**CE N° SENAI/GEA 71503/18**

**Assunto: ESCLARECIMENTO N° 01/2018**

Referência: CV n° 049/2018

contratação, sob o REGIME DE EMPREITADA POR PREÇO GLOBAL, de empresa do ramo da construção civil, para a execução de serviços de material e mão de obra, para reformas e adequações para a acessibilidade na unidade do SENAI localizado em Florianópolis/SC.

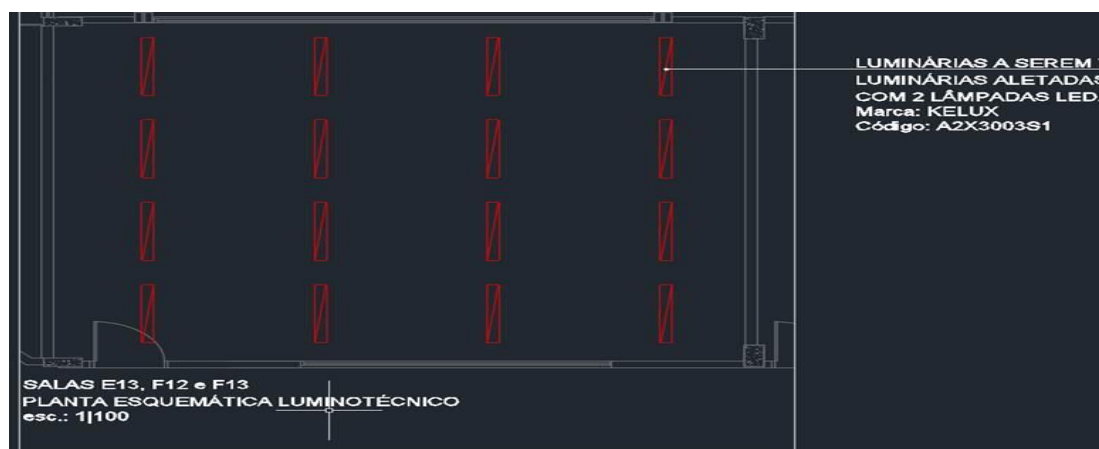
1 – Em projeto é solicitado substituição das luminárias das salas E13, F12 e F13, no entanto em planilha não foi previsto item para sala F13, favor orientar como devemos proceder?

Trata-se de um contrato por Empreitada Global, portanto, o licitante deverá tomar como base os projetos, memoriais e vistoria in loco e preparar sua proposta com sua planilha para atender tudo o que foi solicitado nestes documentos.
